Mission régionale d'autorité environnementale

**Avis délibéré de la mission régionale d'autorité
environnementale de Bretagne sur le projet
de réaménagement du site des anciens abattoirs
et création d'une portion de voie communale
à La Gacilly (56)**

n° MRAe : 2022-010348

*Figure 4 : prospective paysagère sur secteur de « la Fabrique » et la voie de contournement
Le projet prévoit normalement la démolition du bâtiment fléché en rouge correspondant à l'ancienne brasserie.
(source : étude d'impact)*

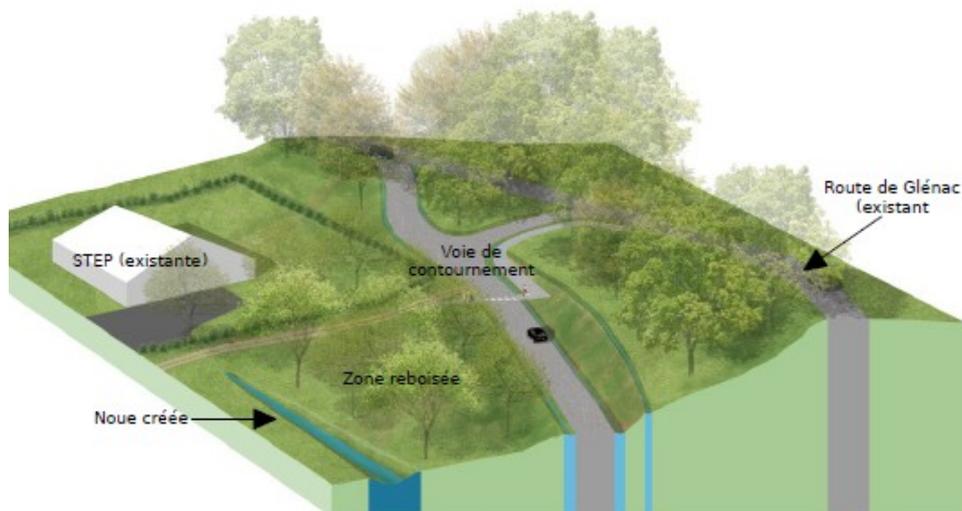
Les deux simulations paysagères présentées dans le dossier (figure 4) ne permettent cependant pas au public d'avoir une vision claire de l'ensemble de l'aménagement qui sera réalisé (en ne proposant notamment pas de simulation pour l'immeuble à construire), et de son insertion au sein du site compris entre les berges boisées de l'Aff et le coteau boisé le surplombant. Outre l'absence de simulations paysagères éloignées et d'illustrations de certaines parties du projet, la vue paysagère du bâtiment de la Fabrique ne correspond pas au projet, en présentant en premier plan à droite l'extension de l'ancienne brasserie que le projet prévoit de démolir, et en conservant les aspects extérieurs actuels de la Fabrique que le projet prévoit de requalifier, sans préciser par ailleurs la nature de cette requalification. Cette faiblesse des représentations graphiques ne permet pas de s'assurer de la prise en compte effective et suffisante de cet enjeu, et ne traduit pas l'importance affichée par la commune à la requalification

paysagère de ce quartier et à son insertion dans le grand paysage. La forte sensibilité paysagère du secteur de la voie de contournement liée à sa situation en entrée d'agglomération et en position de coteau, nécessite également une meilleure démonstration des mesures de réductions projetées, par des simulations depuis plusieurs points de vue rapprochés, depuis la voirie, ou éloignés.

L'Ae recommande de réaliser d'ores et déjà, même si l'aménagement opérationnel est encore incomplètement défini, une analyse paysagère plus aboutie, et d'appuyer sa démonstration par des illustrations pertinentes, à la fois au sein du site, et en vues extérieures proches et lointaines, en intégrant une représentation crédible des futurs bâtiments et infrastructures.
